Entscheid Nr. 77/2020 vom 20. August 2020

Baubewilligung (Abbruch Einfamilienhaus und Neubau
Mehrfamilienhaus mit Tiefgarage) sowie Erlass einer Sichtzone

Ansicht Mehrfamilienhaus von der M. ___ aus

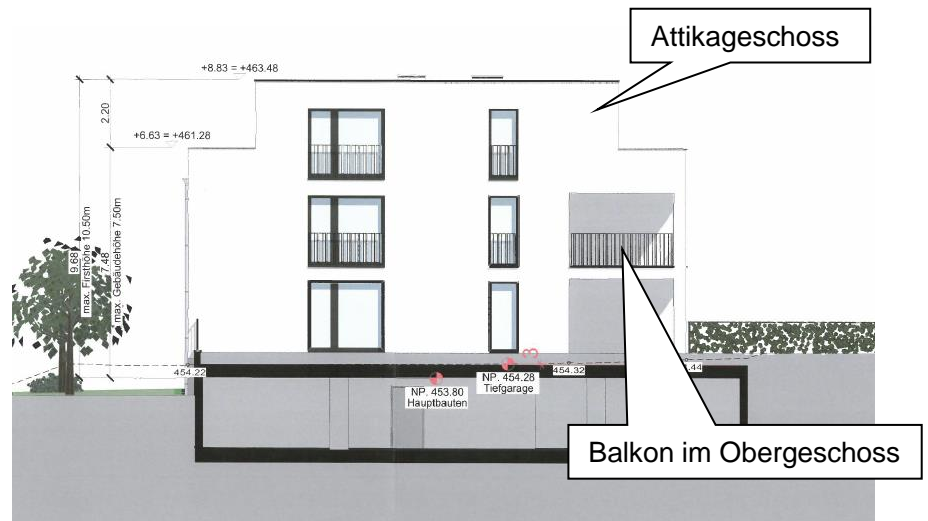
5.2 Anlässlich des Rekursaugenscheins rügte der Vertreter der Rekurrenten 3, die geplante Tiefgarageneinfahrt sei – von der M.____ aus betrachtet – keine unterirdische Baute, weshalb sie zu Grundstück Nr. 007 den Grenzabstand einzuhalten habe.

Entgegen der Ansicht der Rekursgegnerin 1 ist der rund 10,5 m lange Teil der Tiefgarage, der zwischen der Westfassade des geplanten Mehrfamilienhauses und der Grenze zu Grundstück Nr. 007 liegt, nicht unterirdisch. Er liegt zum einen gemäss der Darstellung im Plan mindestens 0,5 m über dem gewachsenen Terrain und ist von der M. ___ aus zudem auf der gesamten Länge frei einsehbar, also nicht überdeckt bzw. unter Terrain. Somit liegt offenkundig keine zulässige unterirdische Bauteile bzw. kein zulässiger unterirdischer Bauteil im Sinn von Art. 7 Abs. 6 BauR vor. Folglich wird der ordentliche Grenzabstand von 4 m zu Grundstück Nr. 007 durch das umstrittene Bauvorhaben, das nur einen Abstand von 2,42 m einhält, verletzt.
